新旧対照表

修正後	修正前	備考
<p>平成25年度「地層処分の安全審査に向けた評価手法等の整備（安全評価に向けた評価手法の整備）」報告書 (平成26年3月) 平成26年3月31日</p> <p>1. 序論 (修正無し)</p> <p>1.3 成果概要</p> <p>1.3.1 廃棄体・人工バリア材の性能評価モデルの整備 (修正無し)</p> <p>(2) 放射化金属の腐食モデルの作成</p> <p>ジルカロイを母材とするハルは、長半減期低発熱放射性廃棄物 (TRU 廃棄物) として地層処分される計画であるが、ハルには放射化によって生成された C-14 などの放射性核種が含まれる。このため、地層処分後に地下水を介して生活圏に達する可能性を考え、人への影響を評価する必要がある。放射性核種の溶出がジルカロイの腐食に伴って進行することから、処分環境におけるジルカロイの腐食速度を評価することが重要となる。</p> <p>これまでに、300℃付近の高温域での腐食速度については、時間の立方根と腐食量が比例する三乗則が経験則モデルとして</p>	<p>平成25年度「地層処分の安全審査に向けた評価手法等の整備（安全評価に向けた評価手法の整備）」報告書 (平成26年3月) 平成26年3月31日</p> <p>1. 序論 (記載省略)</p> <p>1.3 成果概要</p> <p>1.3.1 廃棄体・人工バリア材の性能評価モデルの整備 (記載省略)</p> <p>(2) 放射化金属の腐食モデルの作成</p> <p>ジルカロイを母材とするハルは、長半減期低発熱放射性廃棄物 (TRU 廃棄物) として地層処分される計画であるが、ハルには放射化によって生成された C-14 などの放射性核種が含まれる。このため、地層処分後に地下水を介して生活圏に達する可能性を考え、人への影響を評価する必要がある。放射性核種の溶出がジルカロイの腐食に伴って進行することから、処分環境におけるジルカロイの腐食速度を評価することが重要となる。</p> <p>これまでに、300℃付近の高温域での腐食速度については、時間の立方根と腐食量が比例する三乗則が経験則モデルとして</p>

図 1.3-11 気相中の D/H 比分析結果および仮説 1,2 で想定した気相中の D/H 比

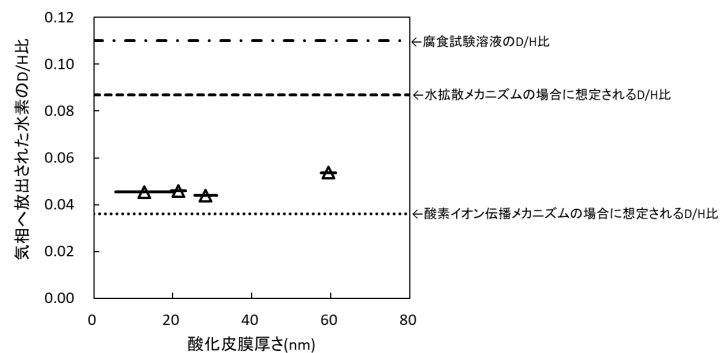
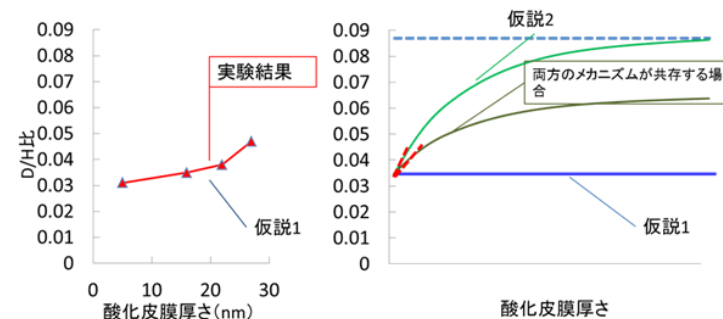
図の修正

図 1.3-12 金属中の D/H 比分析結果および仮説 1,2 で想定した金属中の D/H 比

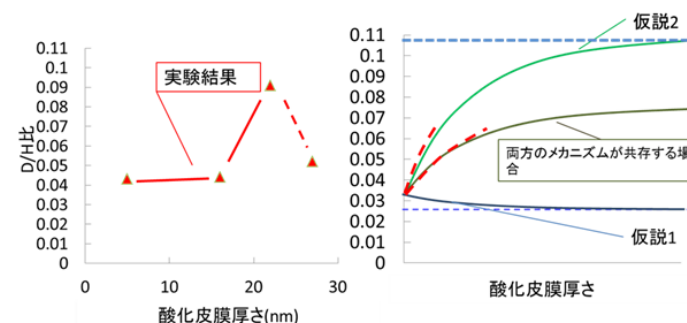
図の修正

図 2.3-4 水素発生量測定と腐食増量測定の腐食深さの比較  
(180℃、脱酸素条件)

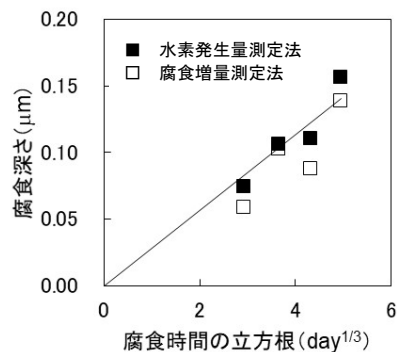
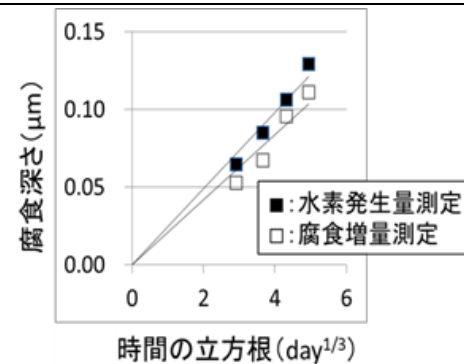
図の修正

図 2.3-8 水素発生量測定法の腐食試験で得られた水素の水素同位体比分析概略図

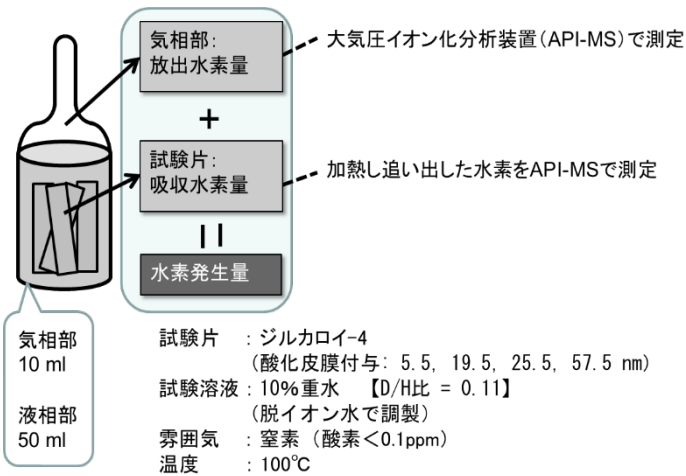
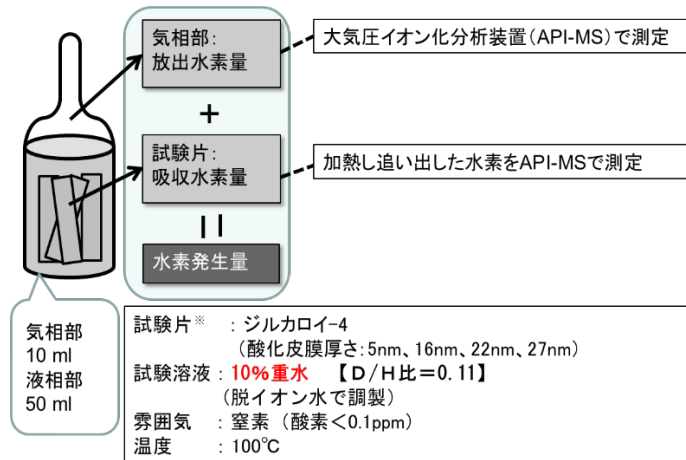
図の修正

図 2.3-9 100°C脱酸素条件で 25 日間腐食させたジルカロイ-4 試料表面の TEM 観察、電子線回折、TEM-EDX の結果

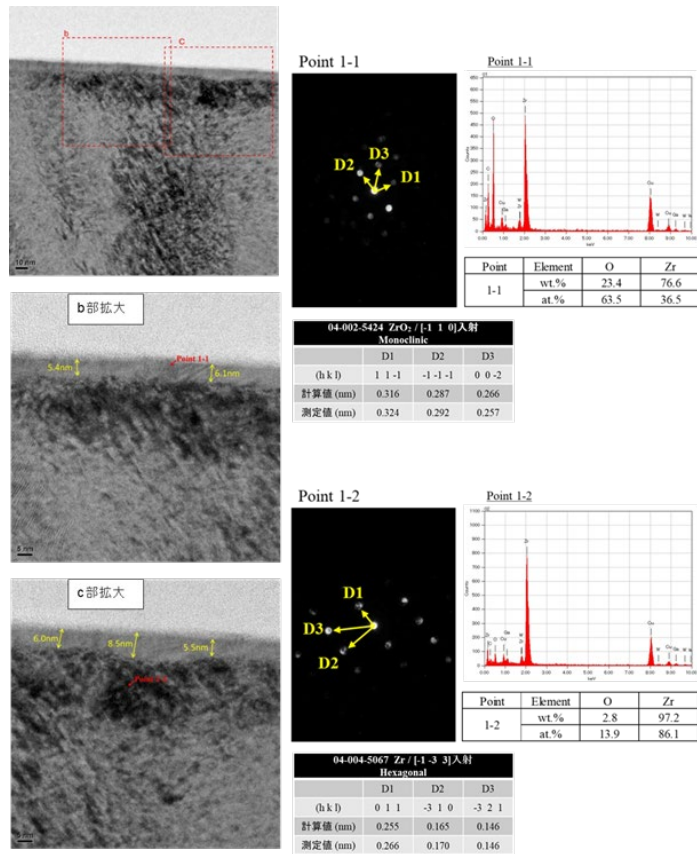
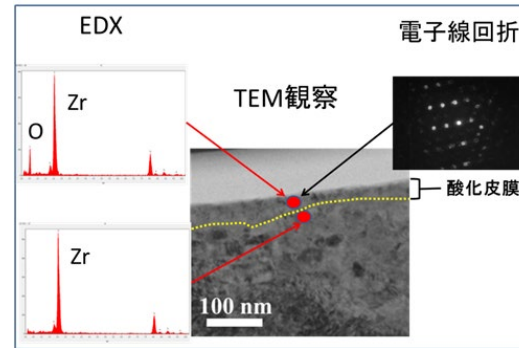
図の修正

図 2.3-10 酸化皮膜厚さと気相中の D/H 比分析結果

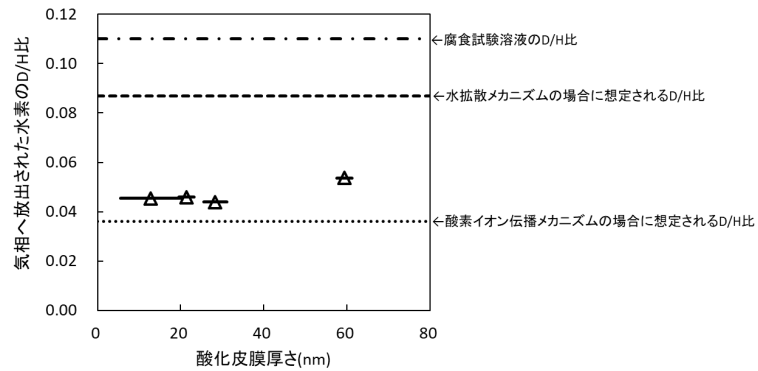
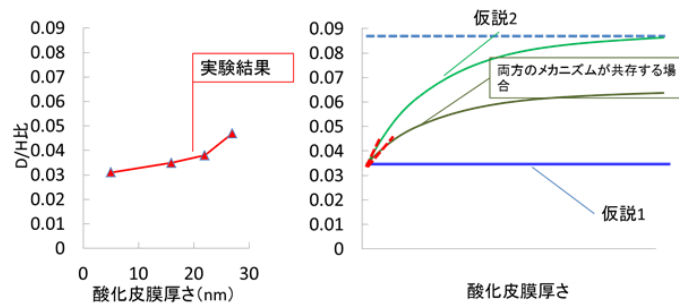
図の修正

図 2.3-11 酸化皮膜厚さと金属中の D/H 比分析結果

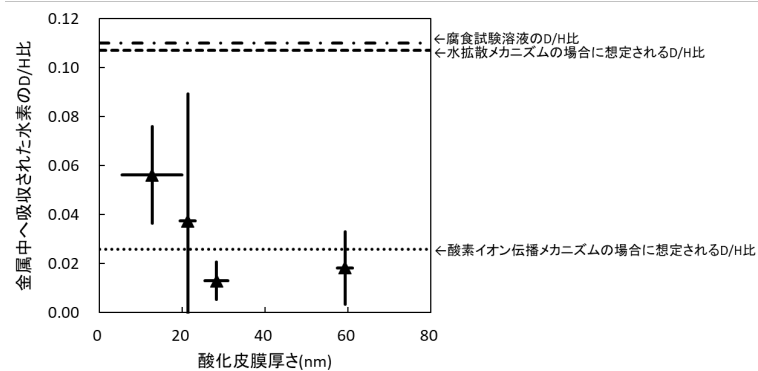
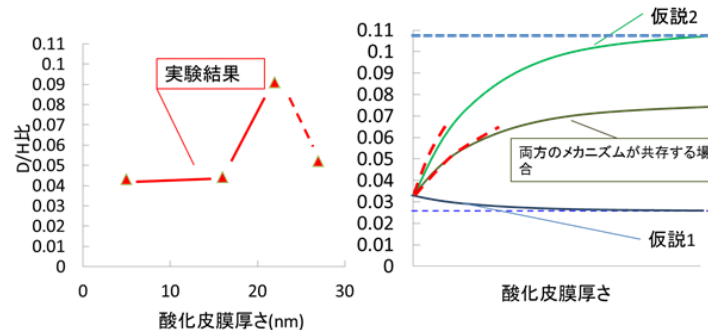
図の修正
